5 Sonstige Anpassungen von Festsetzungen, Geltungsbereich und Entwicklungsräumen aus Plausibilitätsgründen oder aufgrund bestehender politischer Beschlüsse kreisangehöriger Städte

Die Darstellung der Änderungen im Detail erfolgt unter den Nummern P 01 – P 24b.

Änderungs-Nr. P 09, Velbert

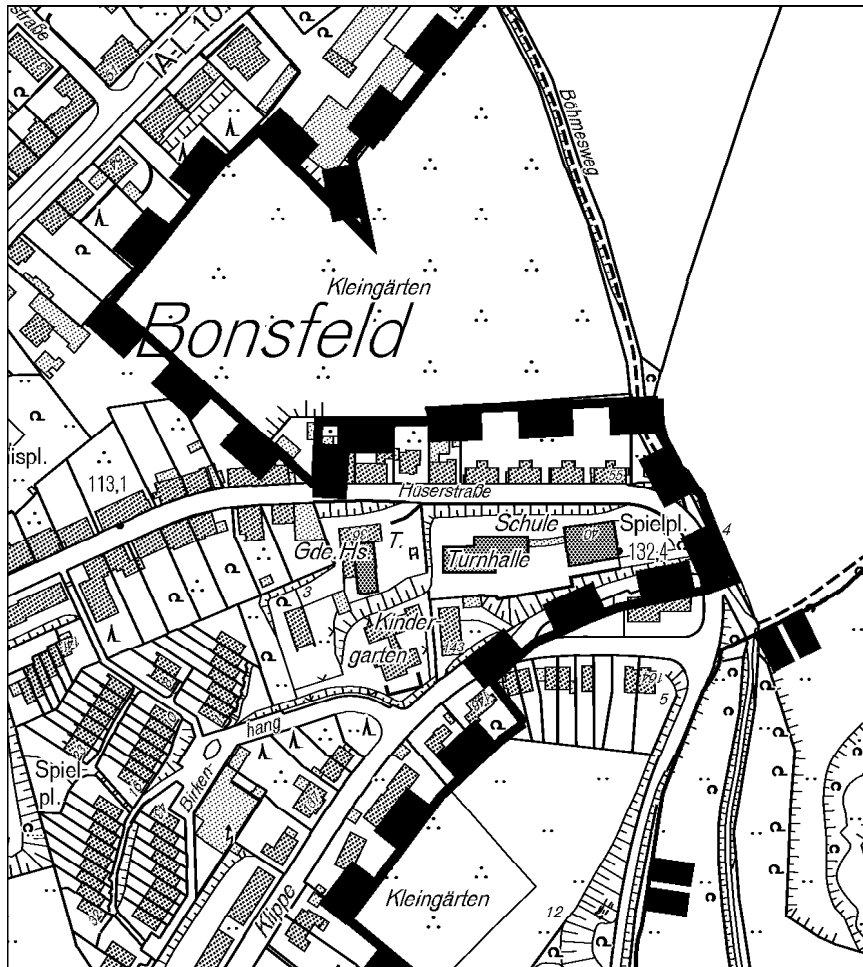
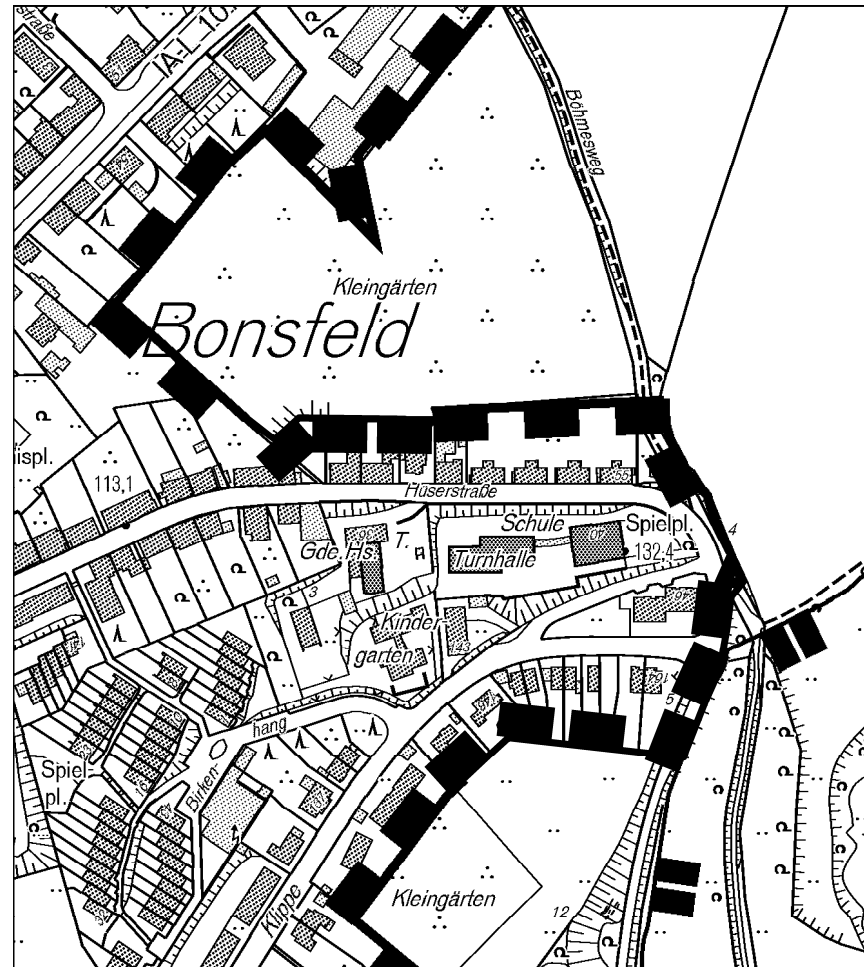
Erläuterung: Anpassung des Geltungsbereichs des Landschaftsplans an die vorhandene Bebauung. Die Entwicklungsräume C 1.1-8 und C 1.6-2 werden ebenfalls an den neuen Geltungsbereich angepasst. Der Entwicklungsraum C 1.6-24 entfällt ganz.

Änderungs-Nr. P 10, Velbert

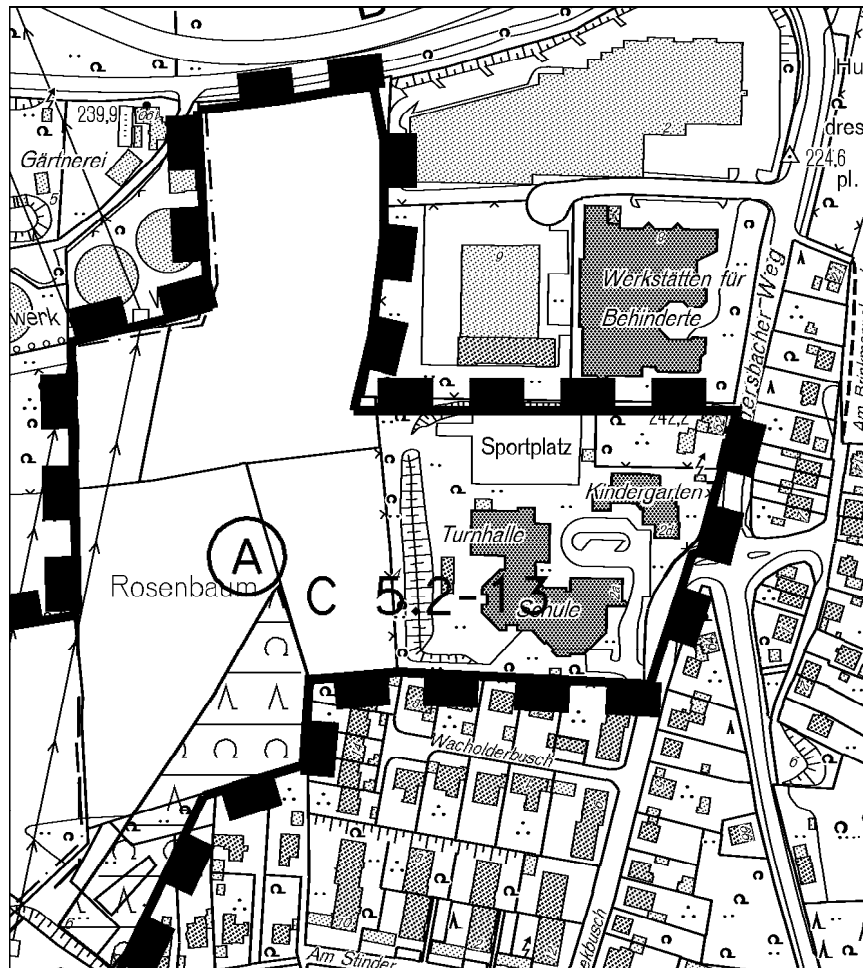
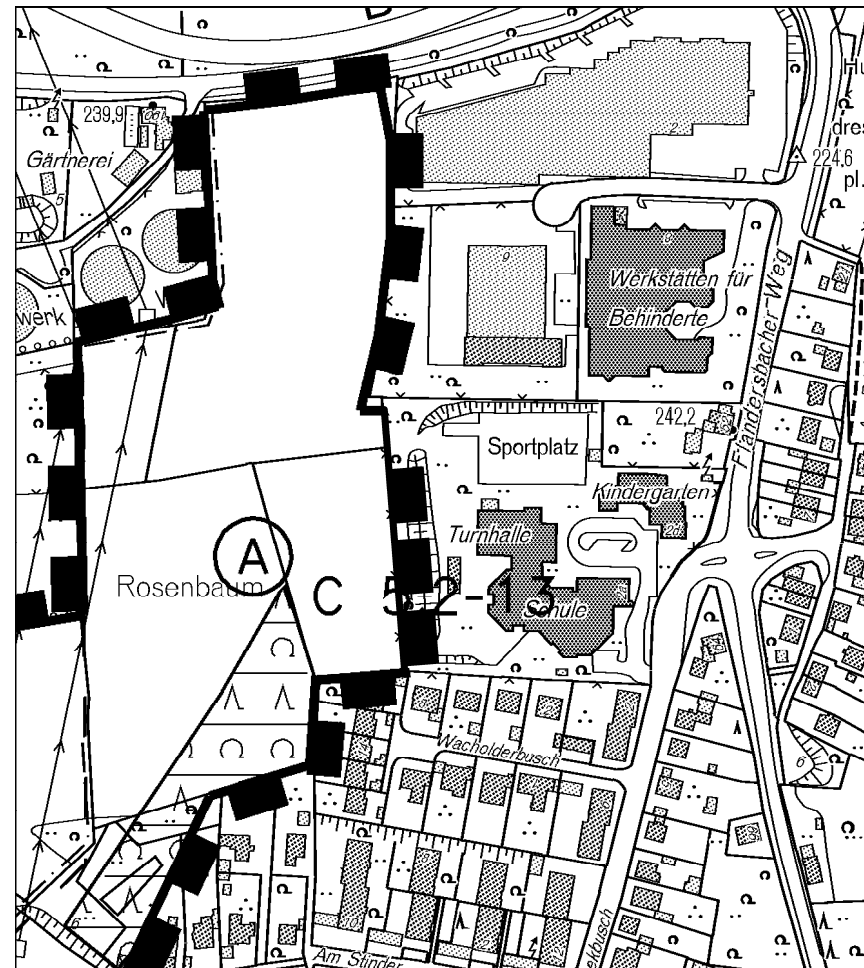
Erläuterung: Anpassung des Geltungsbereichs des Landschaftsplans an die vorhandene Bebauung. Der Entwicklungsraum C 1.6-5 wird ebenfalls an den neuen Geltungsbereich angepasst.

Änderungs-Nr. P 11, Velbert

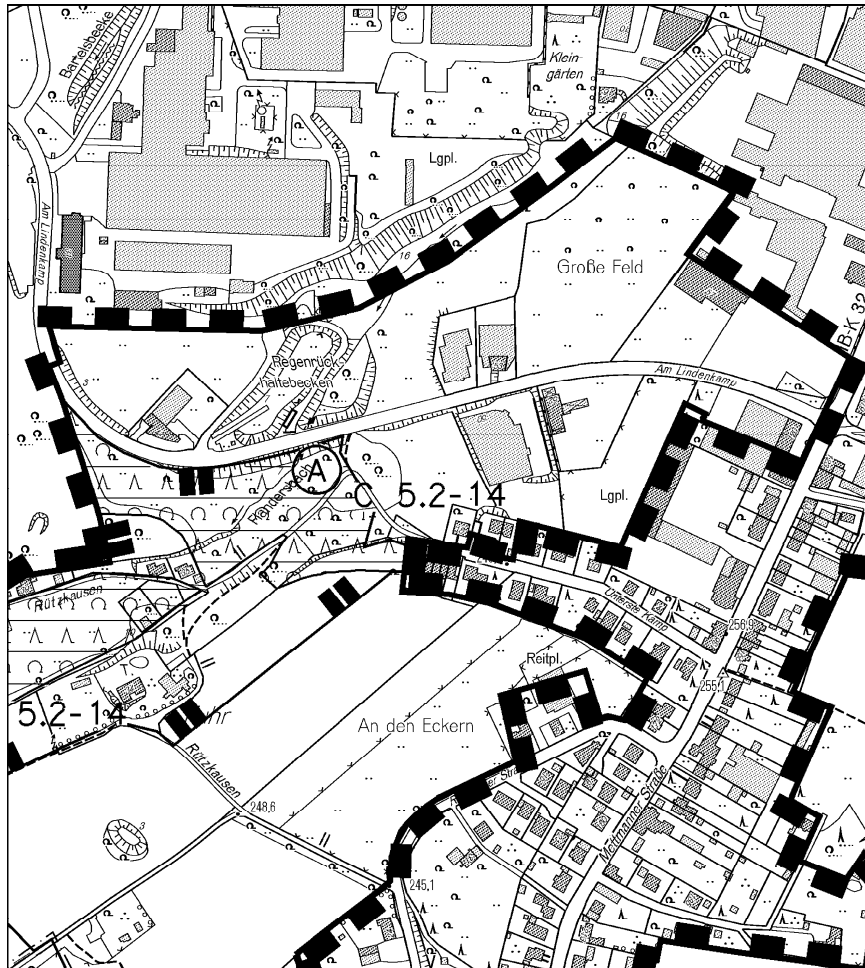
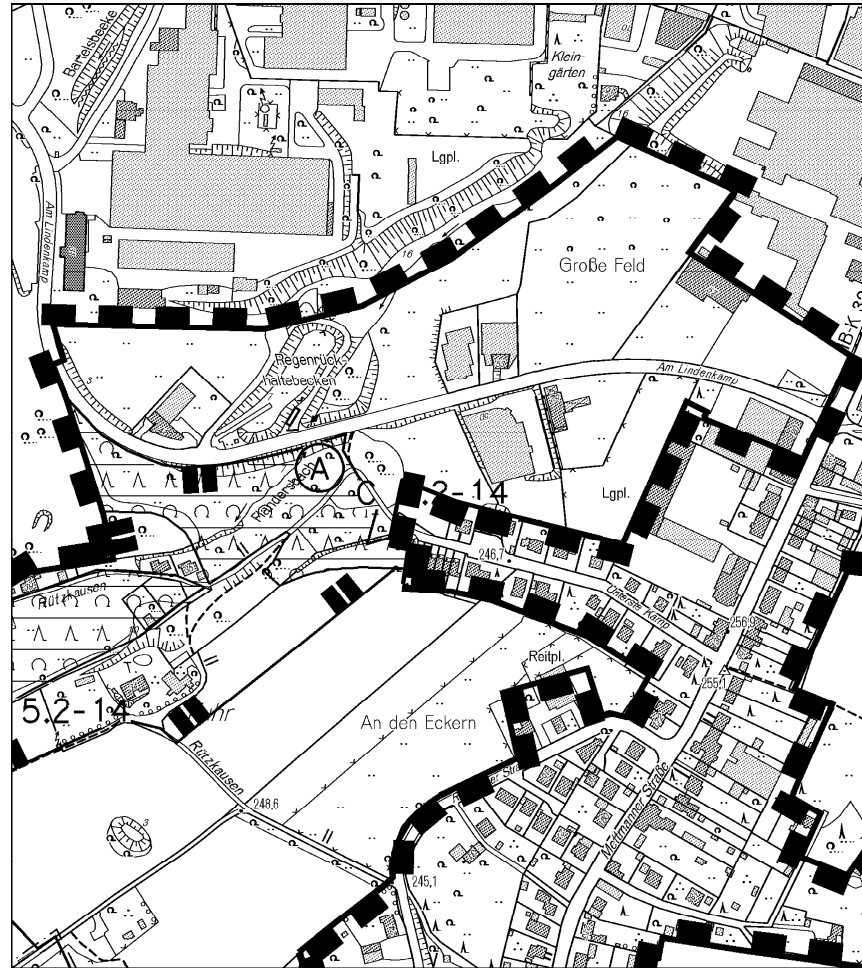
Erläuterung: Anpassung des Geltungsbereichs des Landschaftsplans an die vorhandene Bebauung sowie die Darstellungen des FNP (s. a. Kap. 2, Velbert, Änderungsnr. BP 643 und FNP 37). Der Entwicklungsraum C 1.6-36 wird ebenfalls an den neuen Geltungsbereich angepasst.

Änderungs-Nr. P 12, Velbert

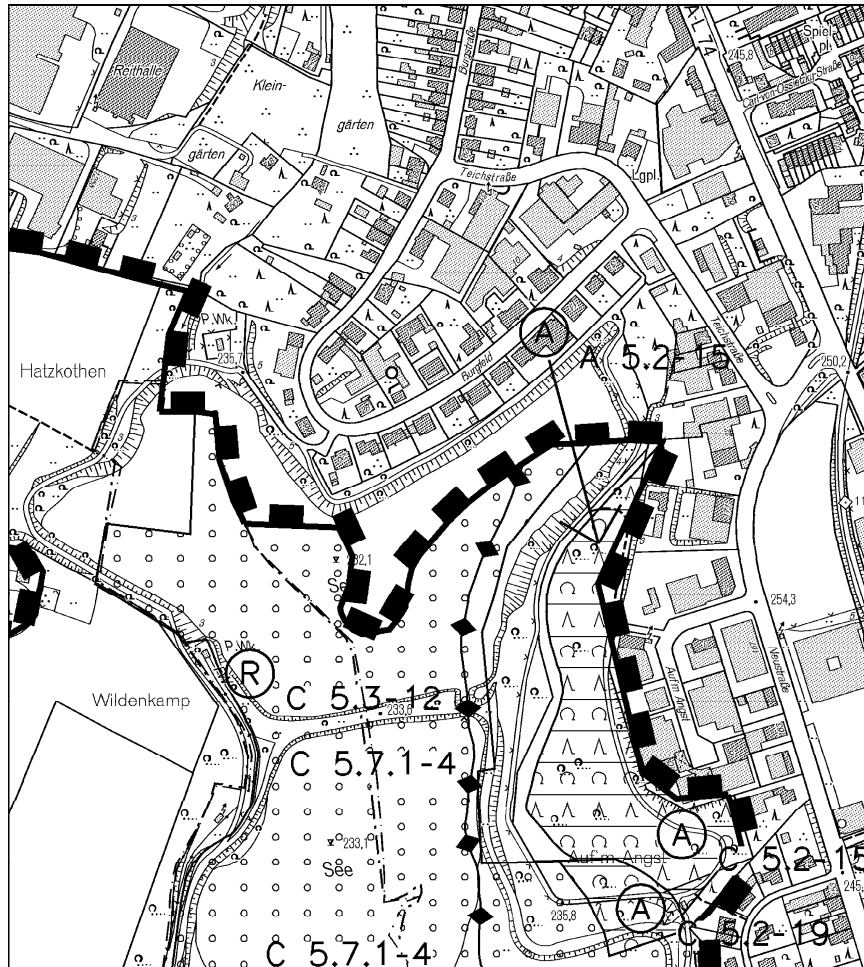
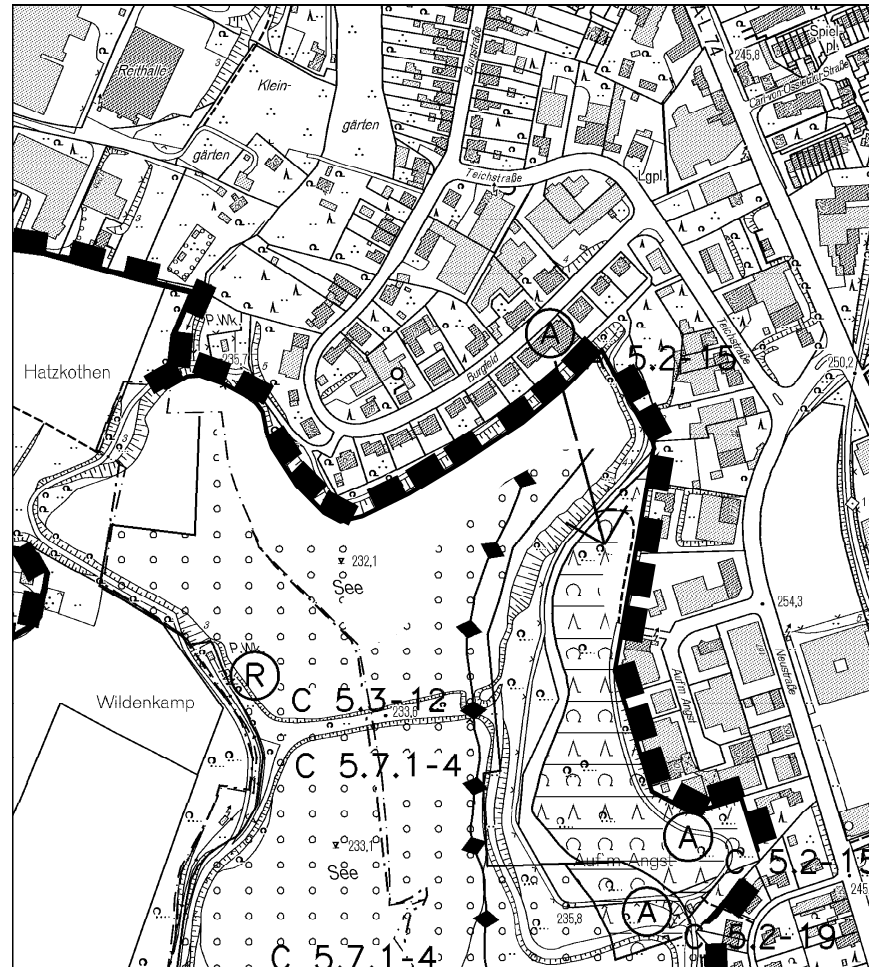
Erläuterung: Anpassung des Geltungsbereichs des Landschaftsplans sowie der Festsetzungen C 5.3-12 und C 5.2-15 an die vorhandene Bebauung bzw. an die Ausdehnung des Eigenerbach Klärteichs. Die Entwicklungsräume C 1.3-8 und C 1.6-11 werden ebenfalls an den neuen Geltungsbereich angepasst.

Änderungs-Nr. P 13, Velbert

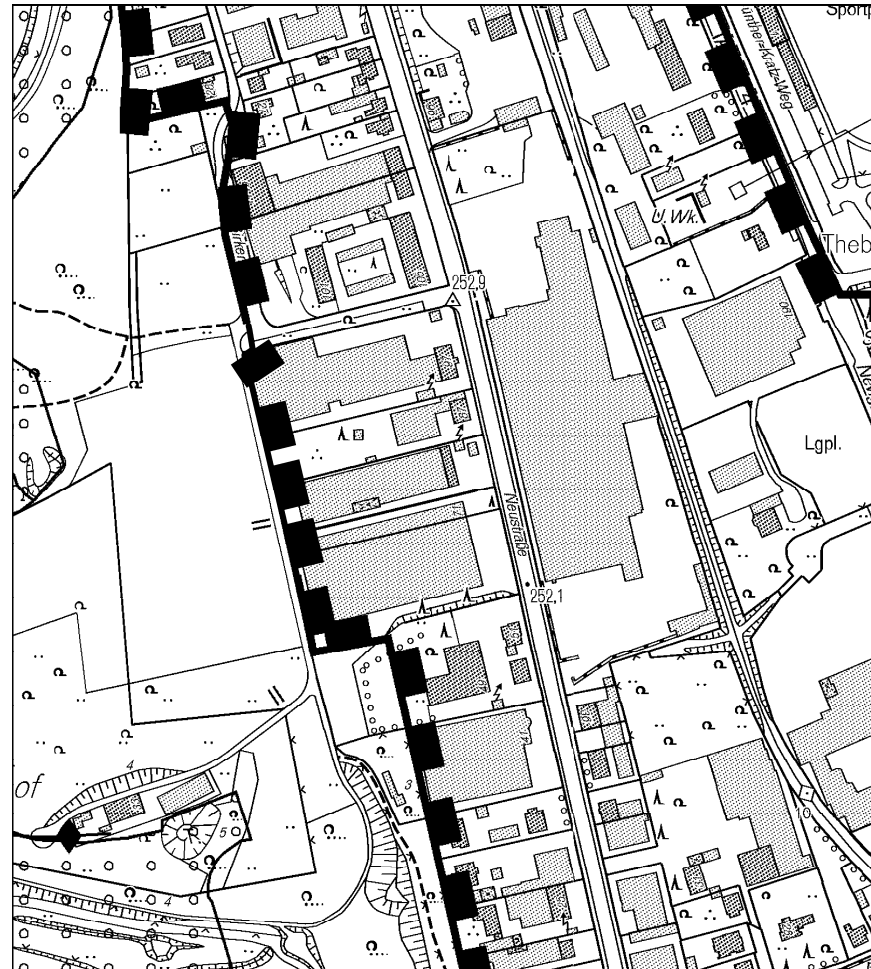
Erläuterung: Anpassung des Geltungsbereichs des Landschaftsplans an die vorhandene Bebauung. Der Entwicklungsraum C 1.6-11 wird ebenfalls an den neuen Geltungsbereich angepasst.

Änderungs-Nr. P 14, Velbert

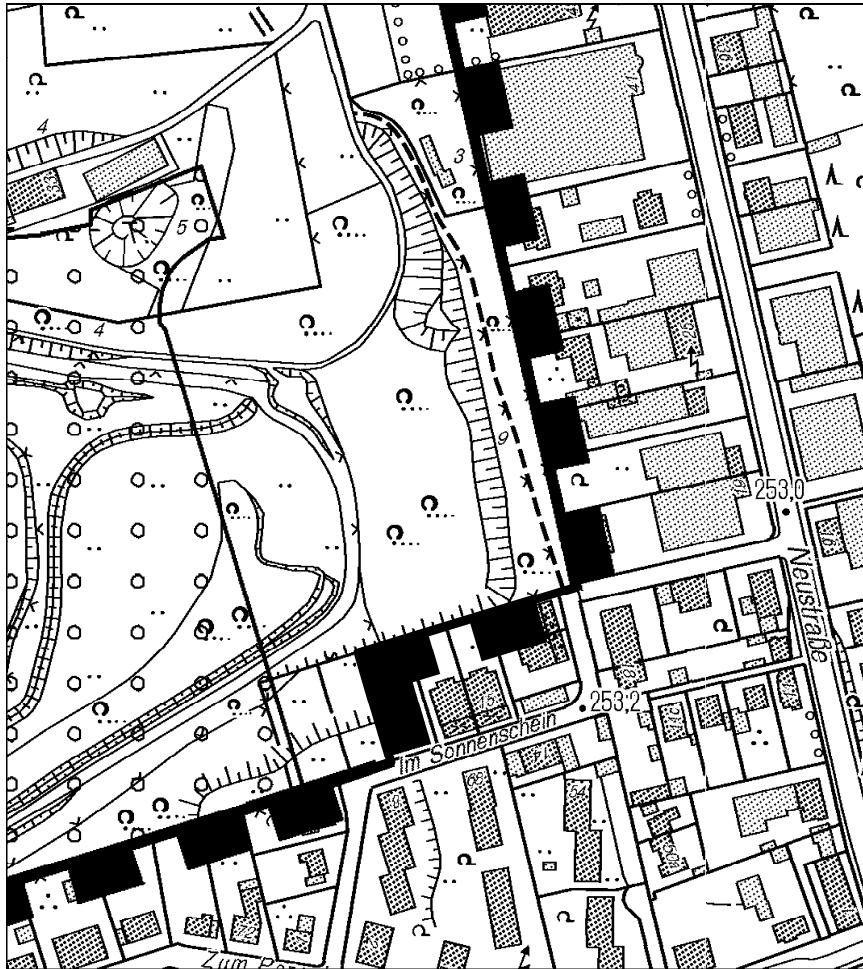
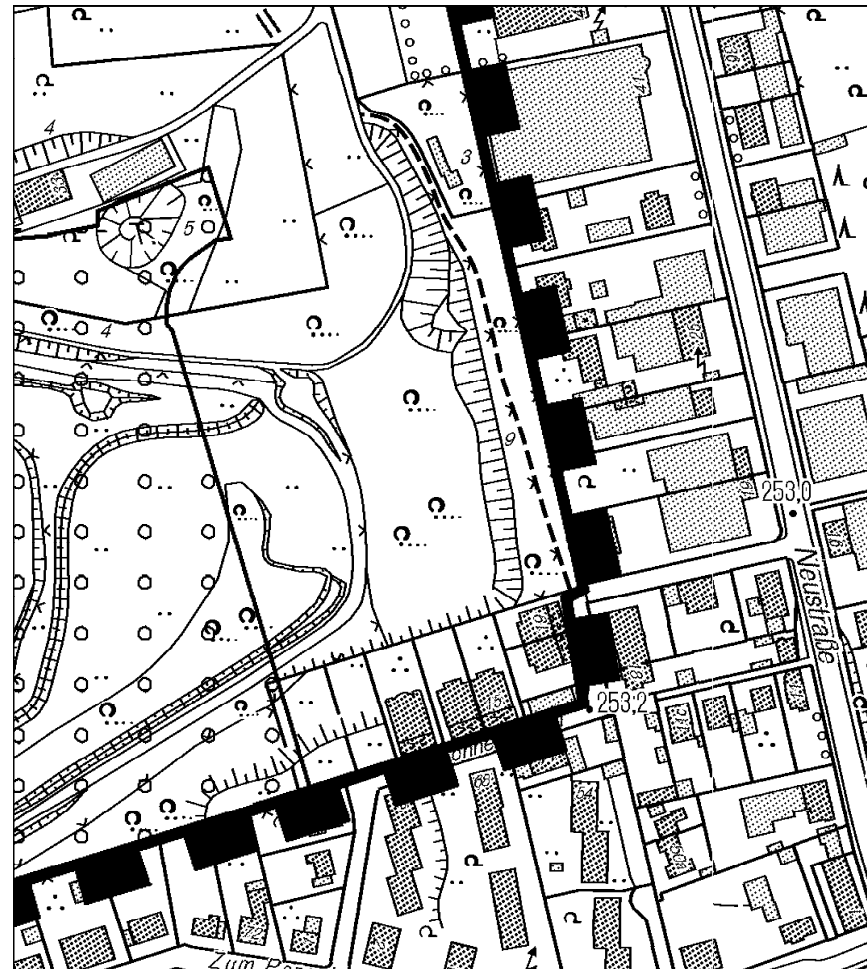
Erläuterung: Anpassung des Geltungsbereichs des Landschaftsplans an die vorhandene Bebauung sowie die Darstellungen des FNP (s. a. Kap. 2, Velbert, Änderungsnr. FNP 33). Der Entwicklungsraum C 1.6-11 wird ebenfalls an den neuen Geltungsbereich angepasst.

Änderungs-Nr. P 15, Velbert

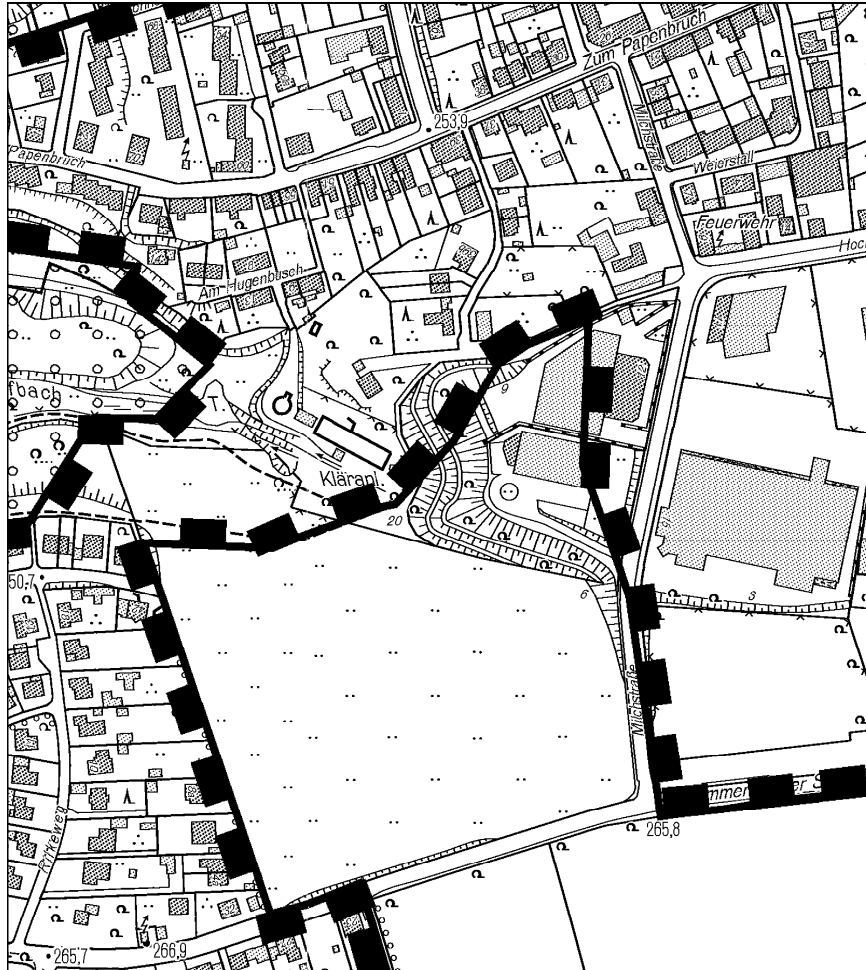
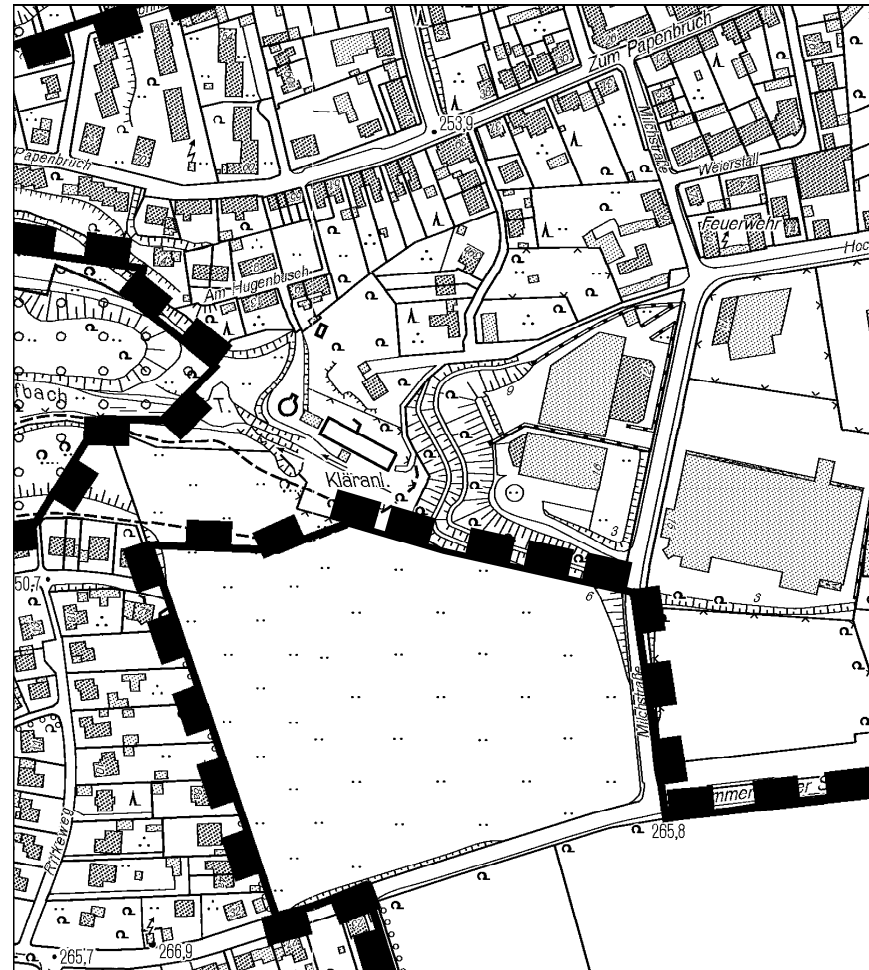
Erläuterung: Anpassung des Geltungsbereichs des Landschaftsplans an die vorhandene Bebauung. Der Entwicklungsraum C 1.6-45 wird ebenfalls an den neuen Geltungsbereich angepasst.
